Produktänderungsinformation

PCN-Nr.	AAC16004	Datum	16.08.2016
Artikel	Elektronikgehäuse UM SE…

Alter Fertigungsstand	Neuer Fertigungsstand

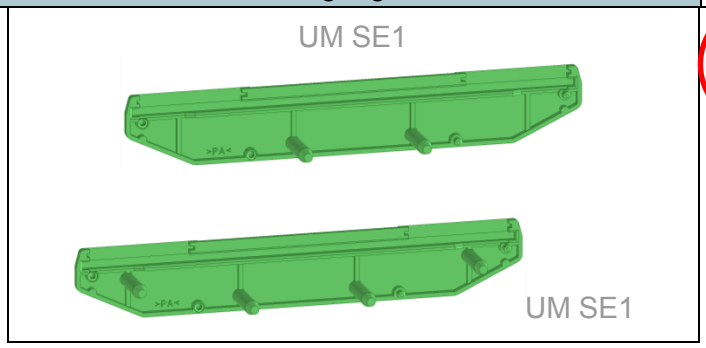
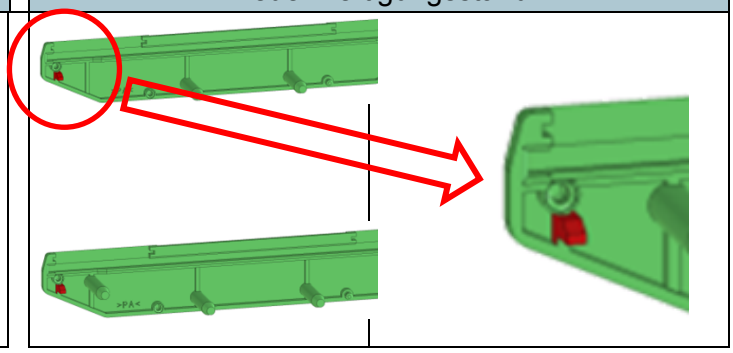
Beschreibung der Änderung
Die UM-Seitenteile erhalten einen zusätzlichen Führungs- bzw. Rasthaken.
Mit dieser Änderung wird der Zusammenbau mit dem UM-Profil vereinfacht. Bei der Montage wird das Profil in die richtige Position geführt und rastet in das Seitenelement ein. Die Änderung der Seitenteile ist im verbauten Zustand nicht sichtbar.
